CONSELHO MUNICIPAL DE SAÚDE DE JI-PARANÁ – RO

RESOLUÇÃO n. 0013/2024/CMS-JP/RO
Ji-Paraná-RO, 19 de fevereiro de 2024.

Dispõe sobre Relatórios referente ao relatório emitido pela Comissão de Construção e Reforma, referente a Construção da UBS – Unidade Básica de Saúde Green Park, dá outras providências.

**RELATÓRIO DA COMISSÃO DE CONSTRUÇÃO E REFORMA DO
CONSELHO MUNICIPAL DE SAÚDE DE JI-PARANÁ**

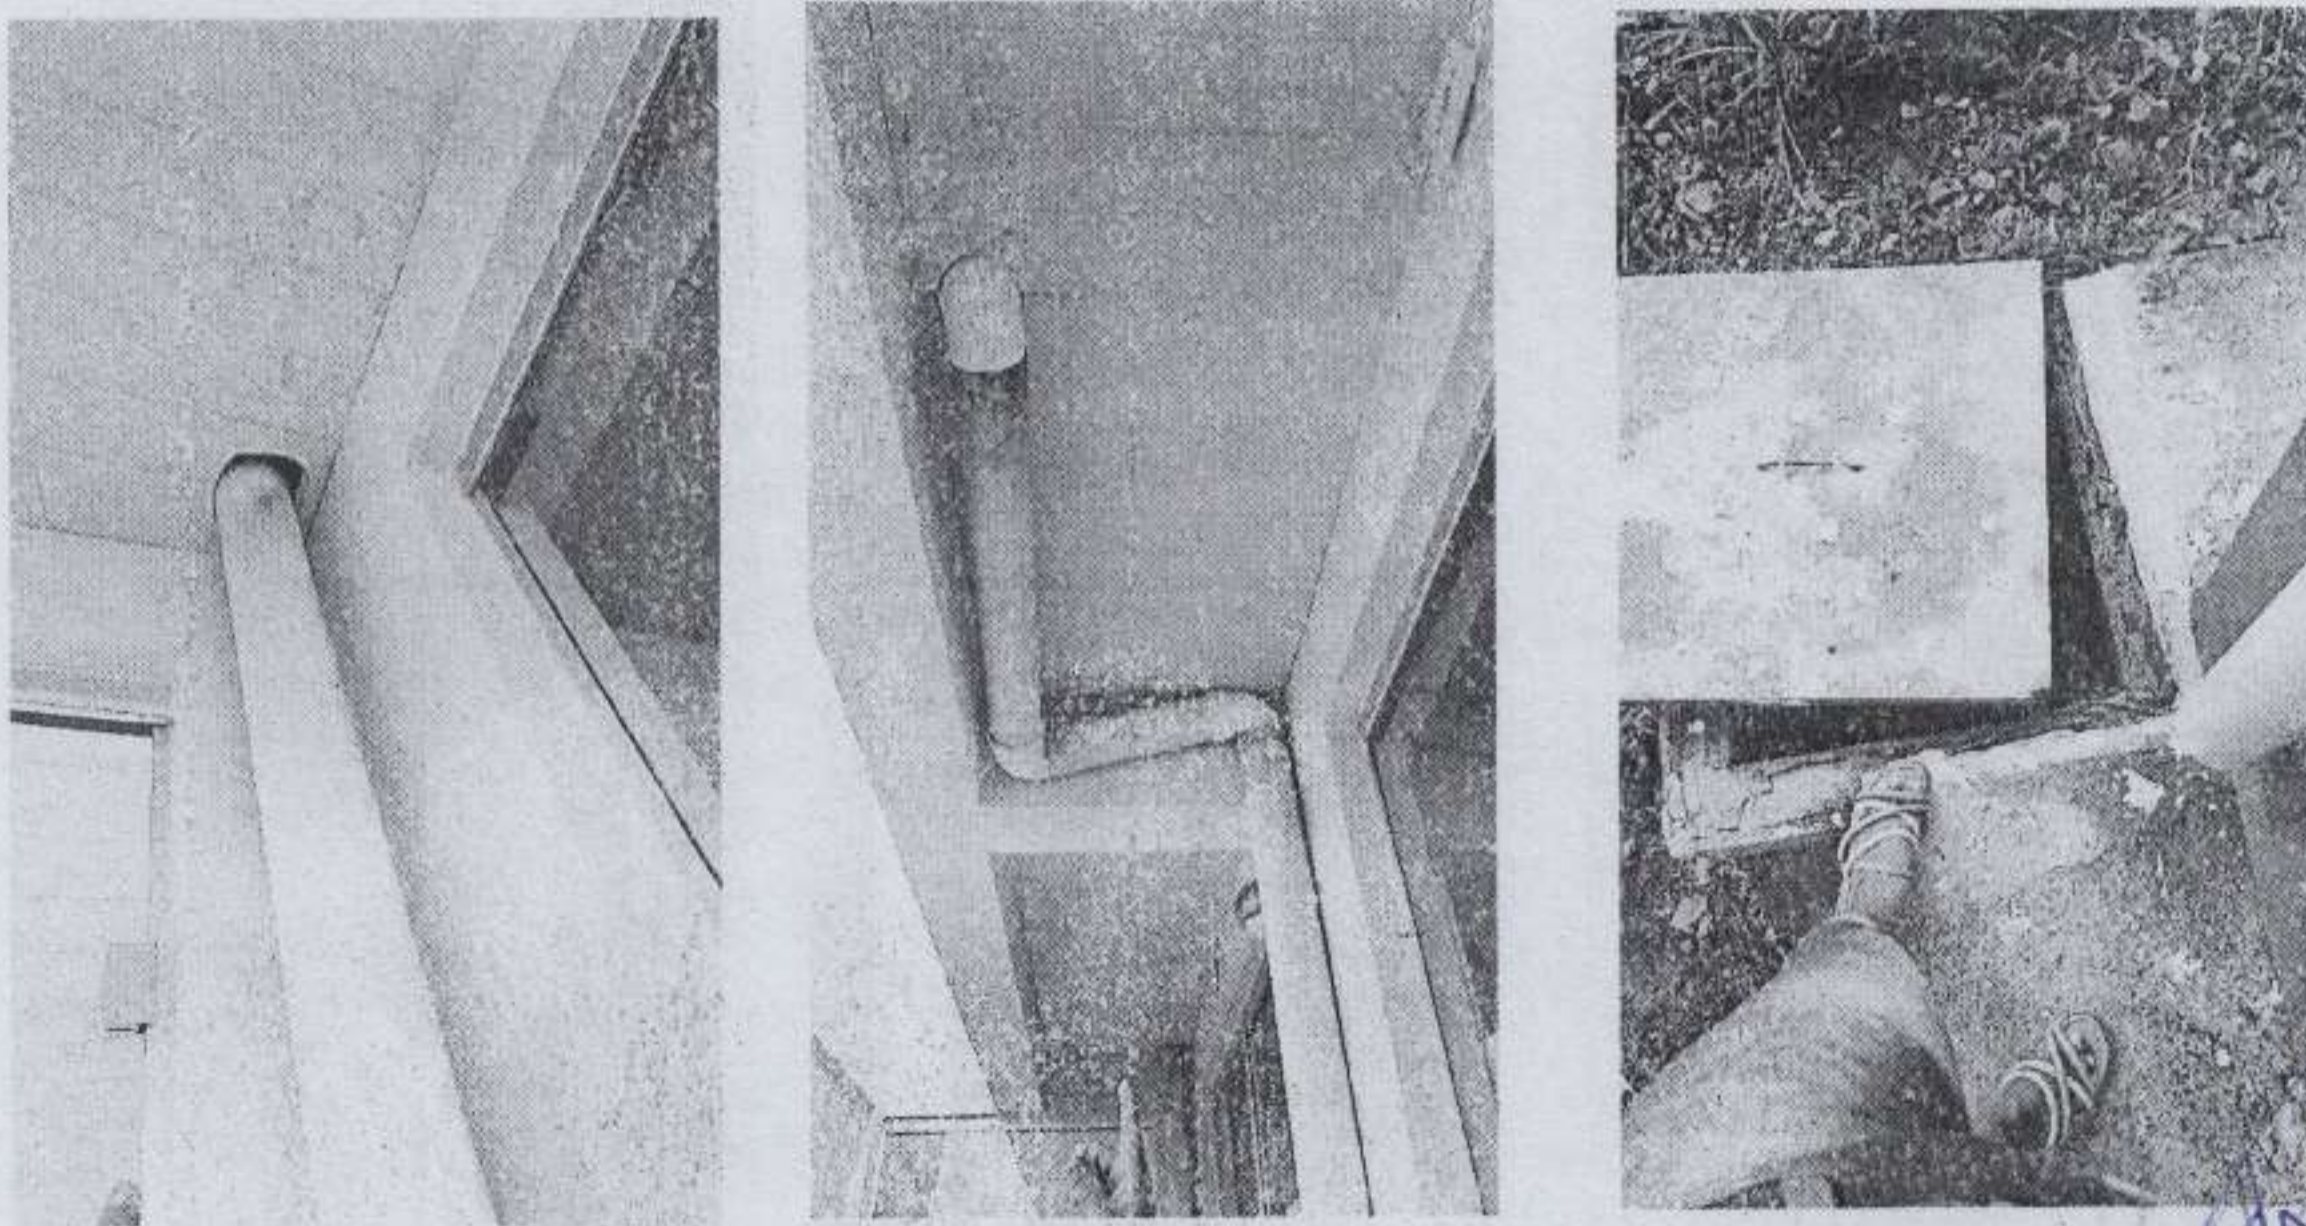
8.0 – Falta de acabamento no forro que passa o cano de esgoto.

Obs: O cano foi aquecido de forma inadequada procedimento não é recomendado, todas as caixas de esgoto estão com as tampas desniveladas e não foram fixadas.

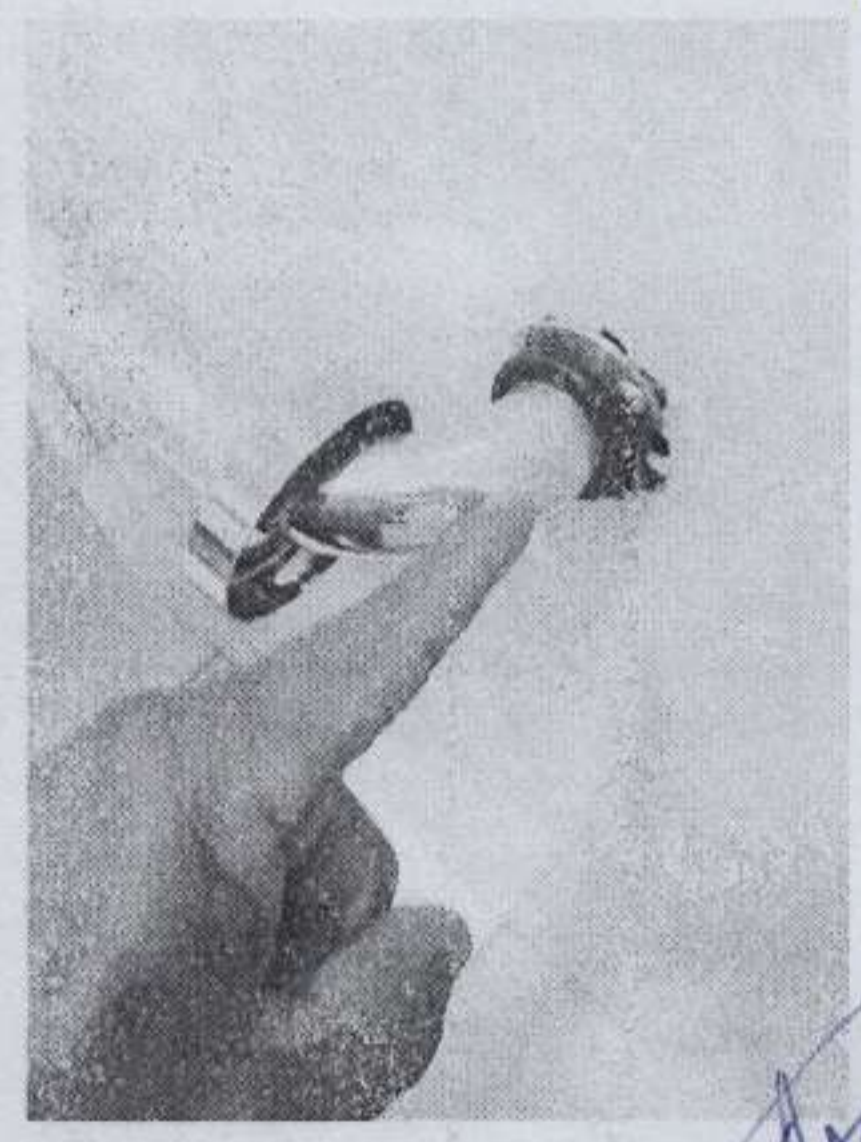
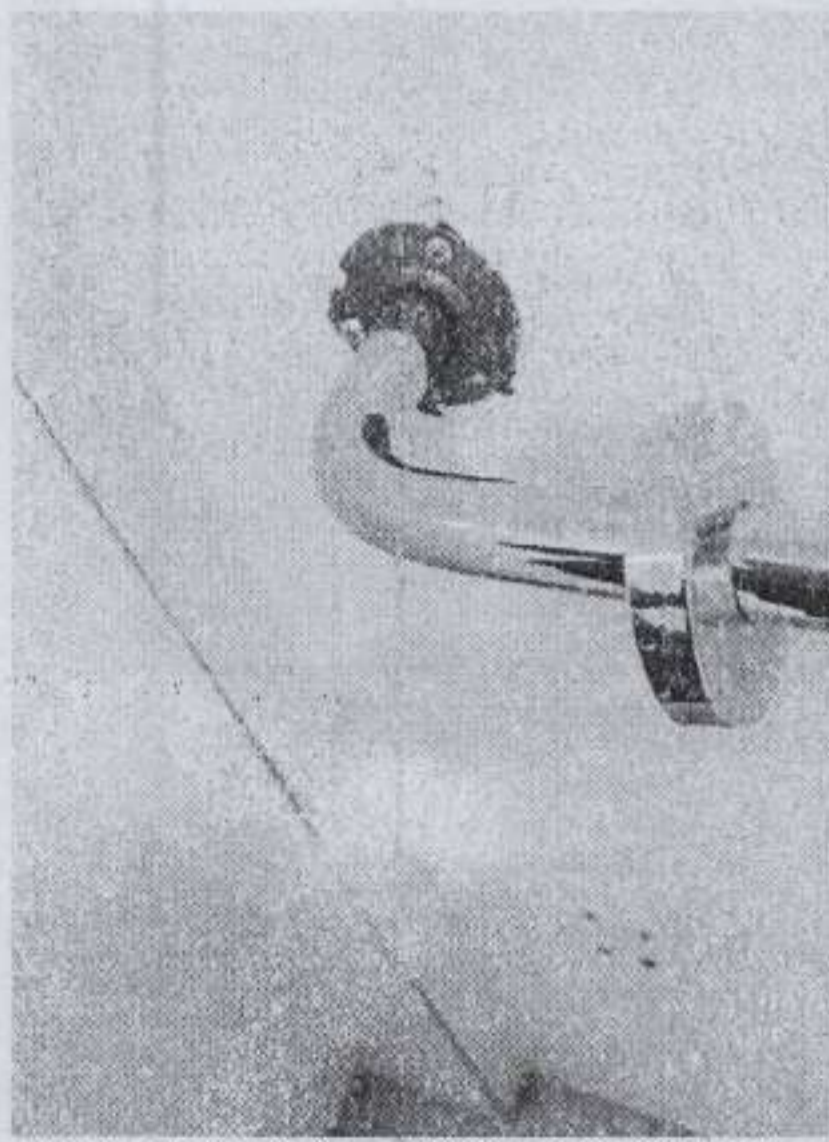
9.0- Falta de acabamento no portal e pia não fixada.

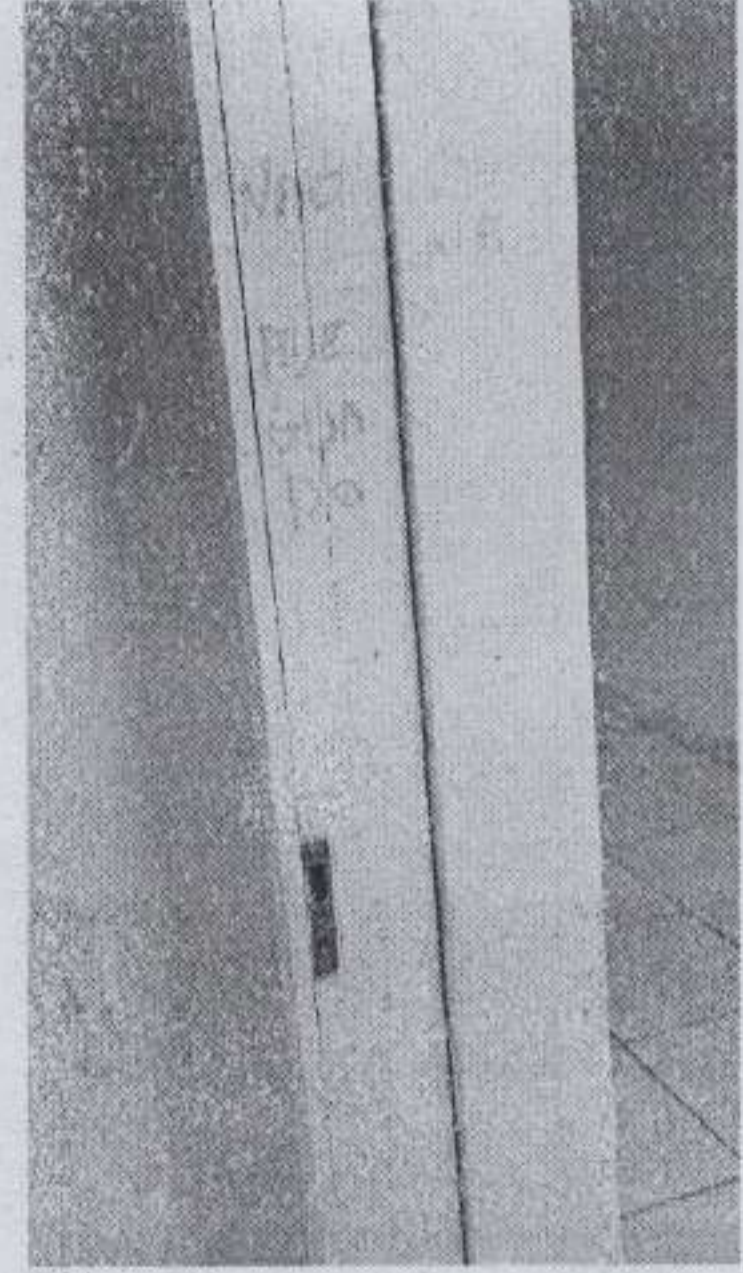
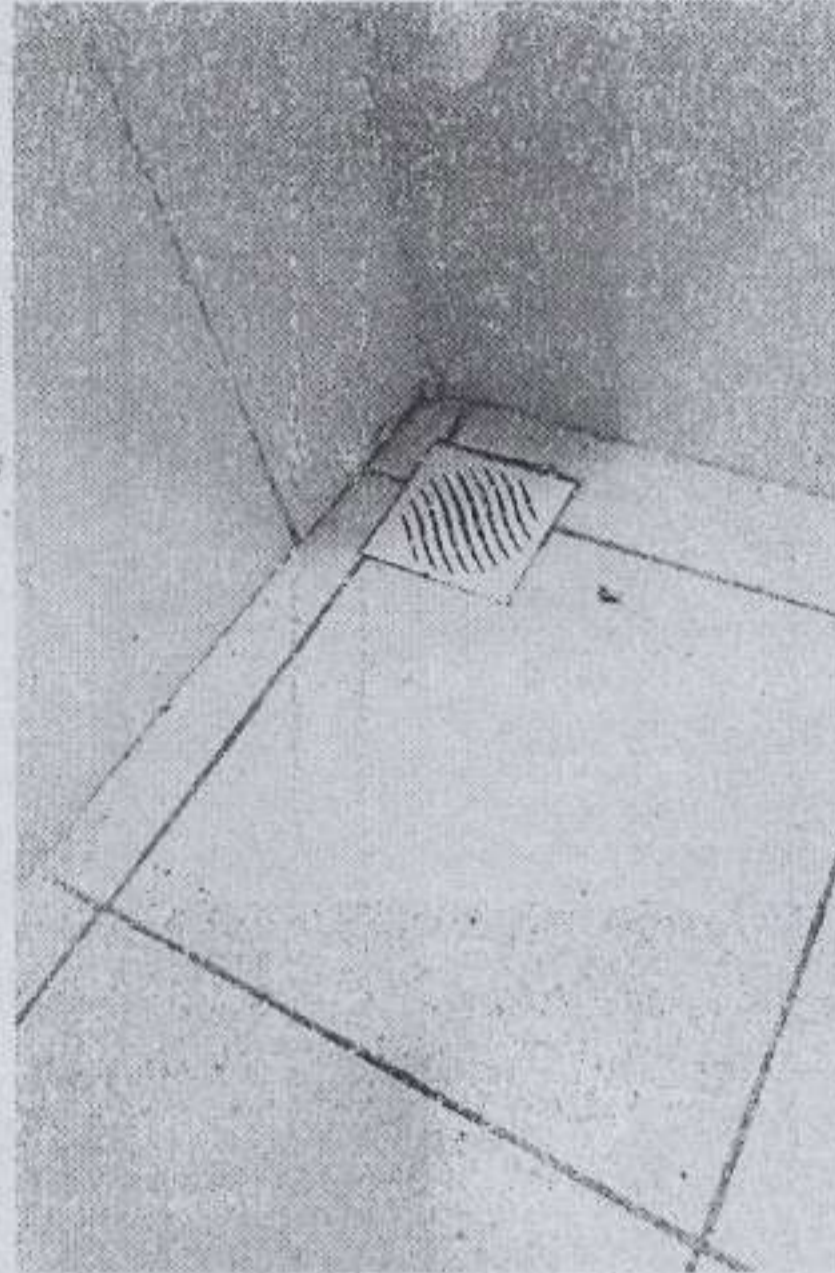
10 – Barra de apoio conta com três parafusos, porém em algumas coloram apenas dois parafusos, ficando frágil.

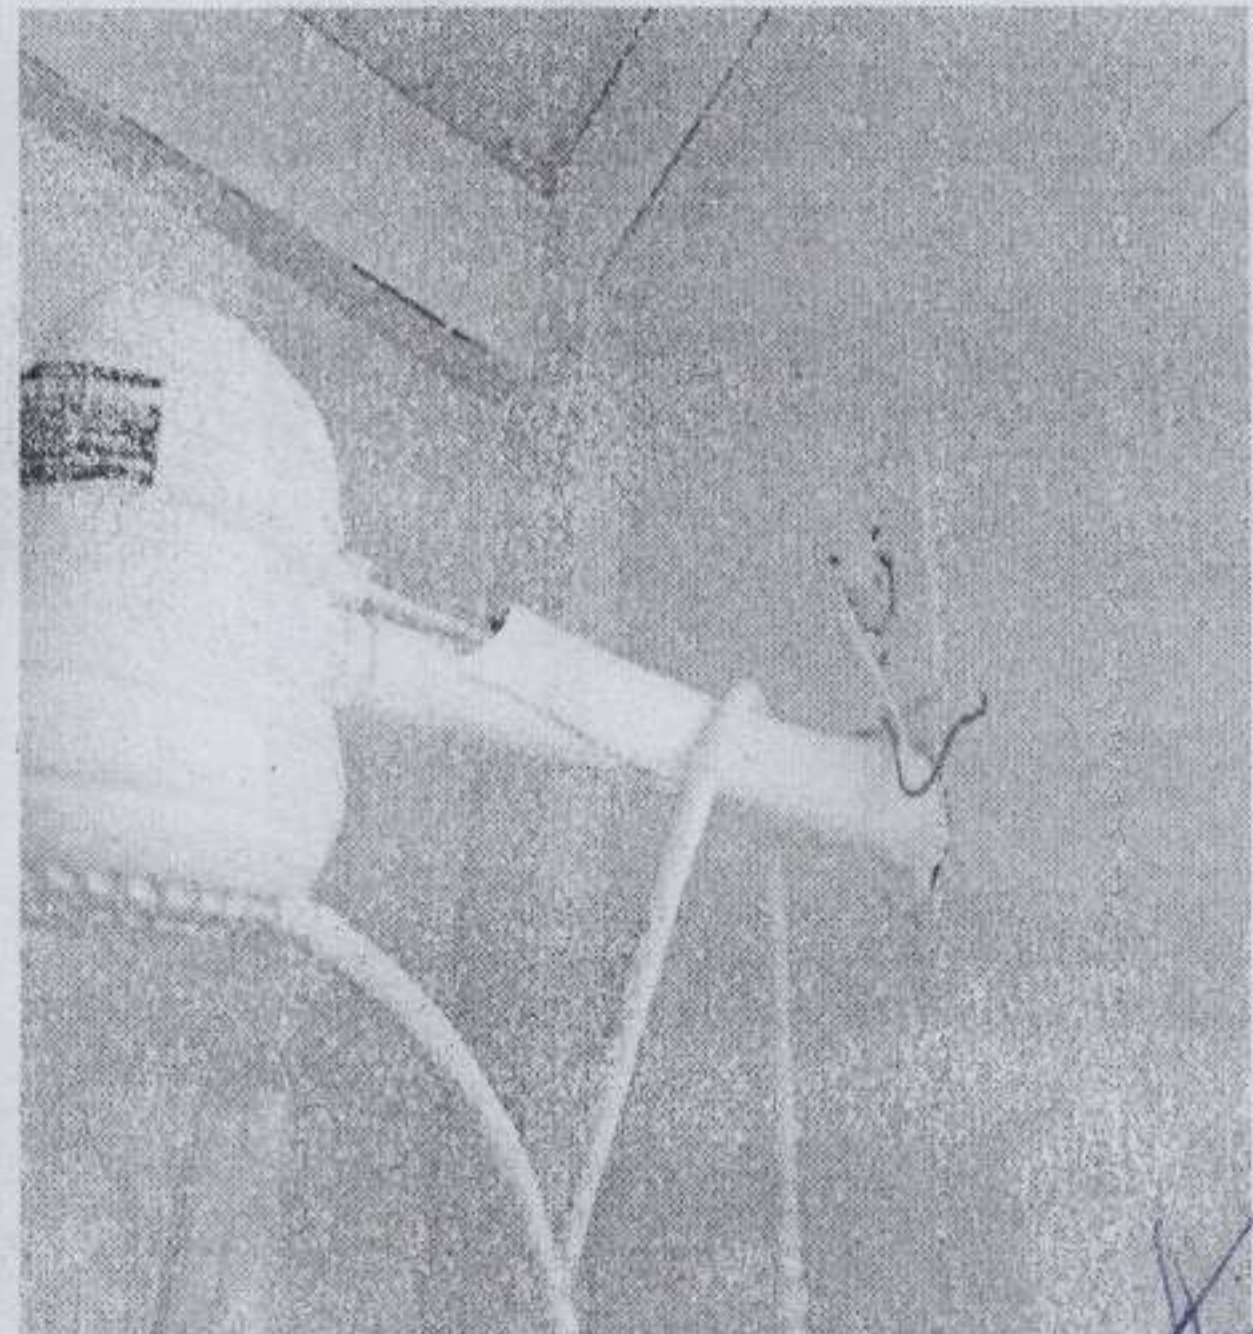
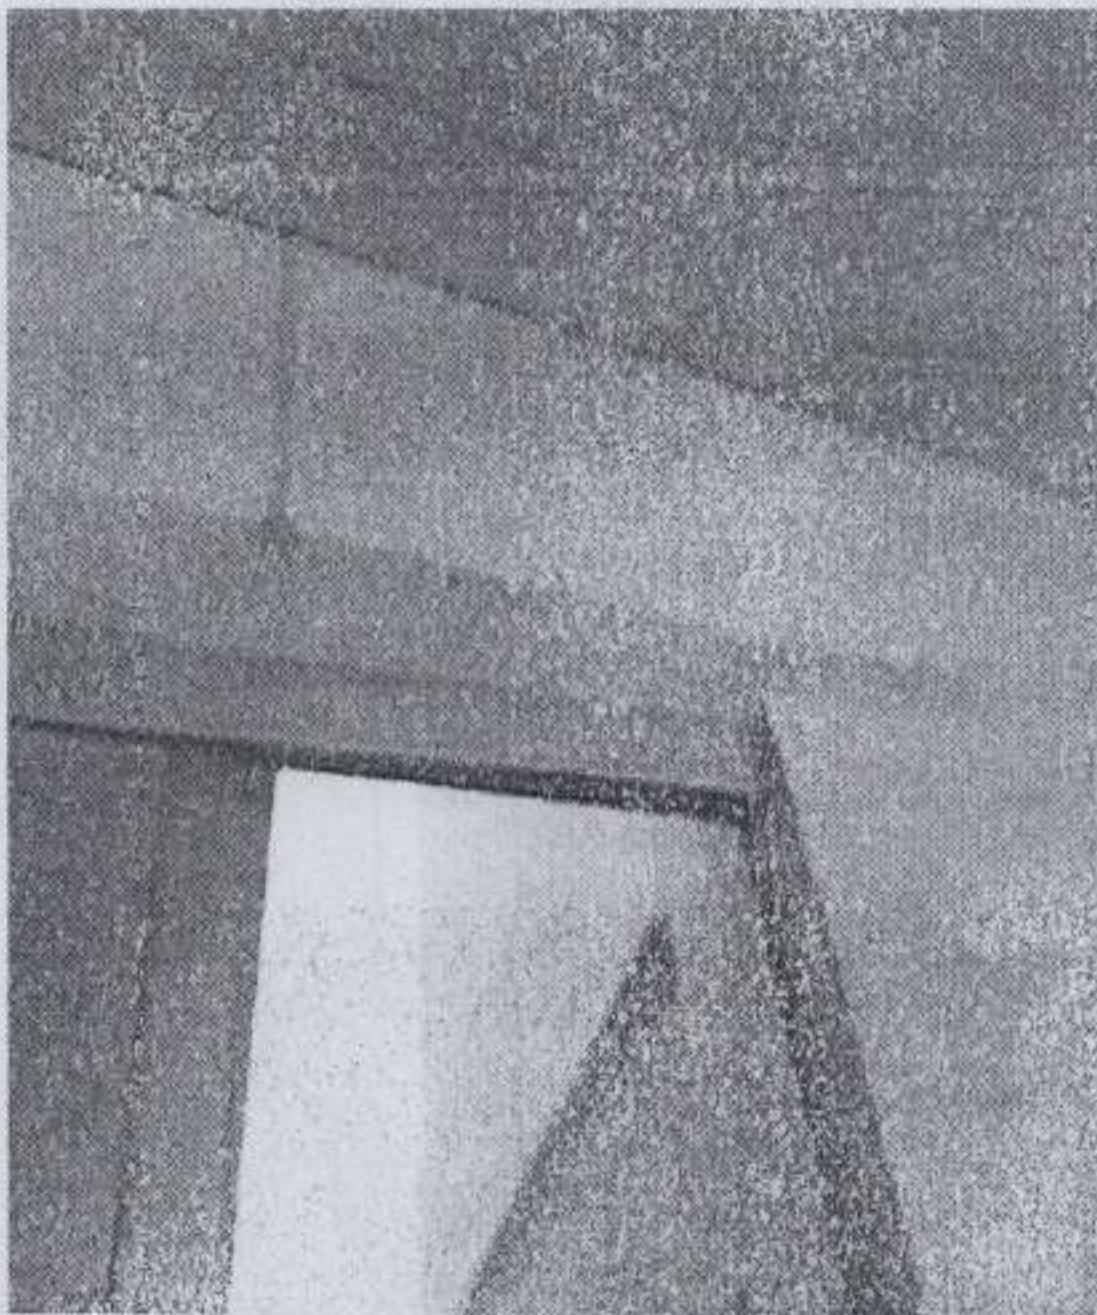
11.- Pia com os parafusos soltos, ralo do banheiro acima do nível do piso, portal adaptado e inadequado para a porta

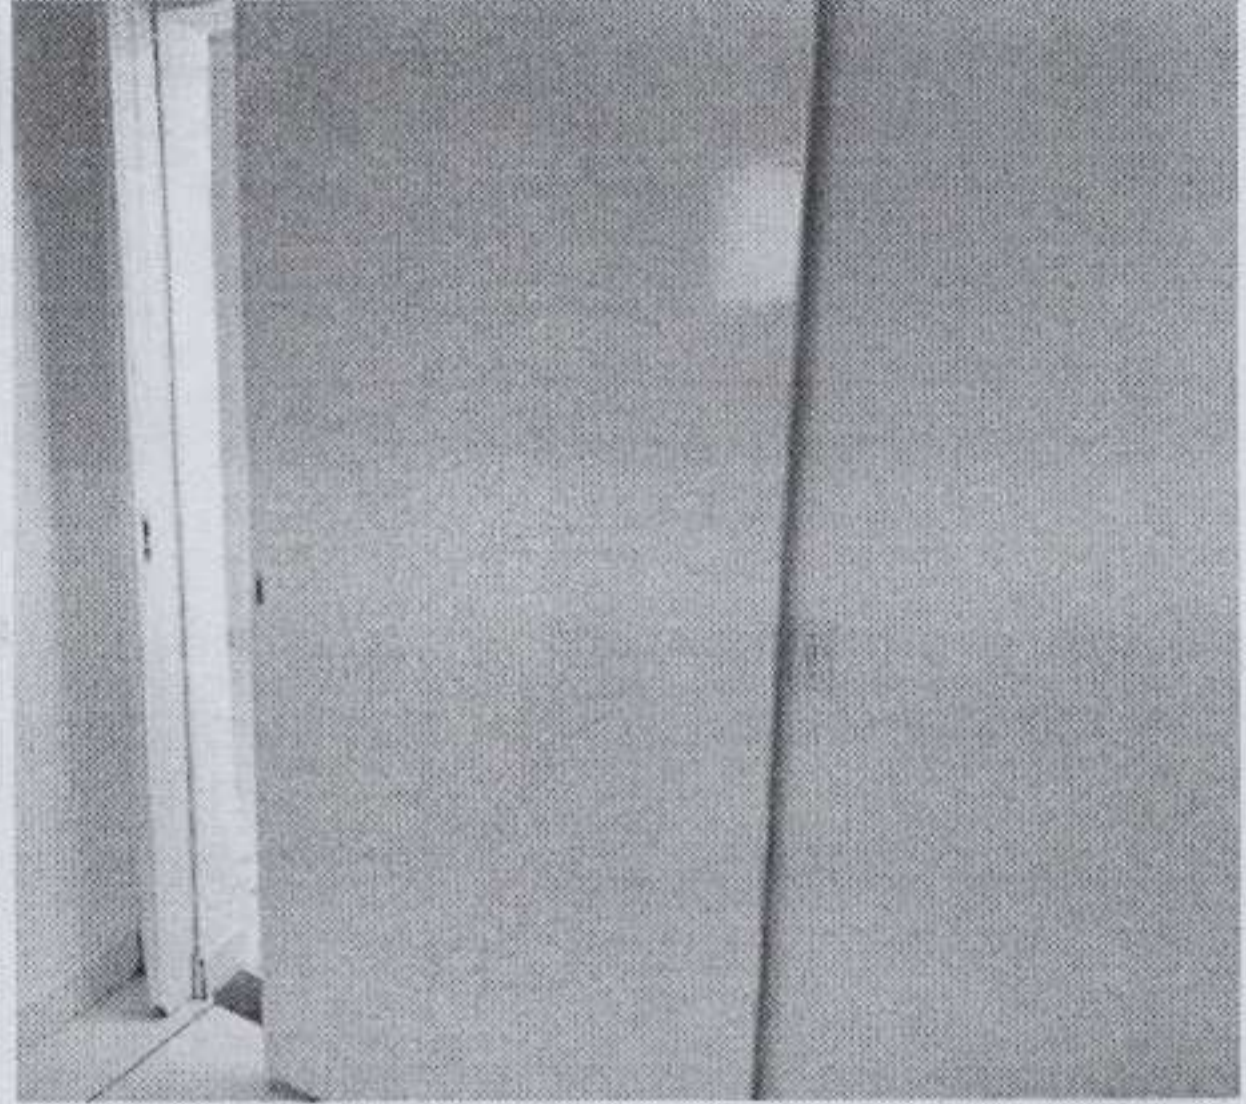
12- Chuveiro com fio terra solto, falta de acabamento .
